裏面形・埋込形・さし込形 仕様変更の対象機種および実施時期変更のお知らせ

扱	A	日付	2014年8月	件名	裏面形・埋込形・さし込形仕様変更の 対象機種および実施時期変更のお知らせ
整理番号	山-1116-A		三菱電機(株)福山製作所

(1)裏面形/埋込形 スタッド締付ねじ

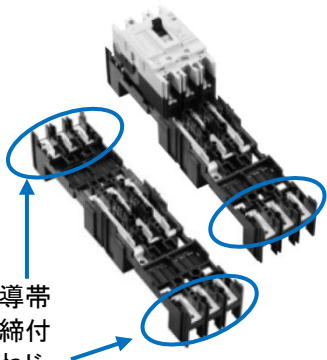
対象部品	変更前	変更後
例) NF63-SV 3P B-ST  スタッド締付ねじ	  SW-P なべねじ+特殊座金 (M4×14)	  SW-PW-P なべねじ (M4×14)

・裏面形と埋込形のスタッド、および、締付ねじは同一部品です。
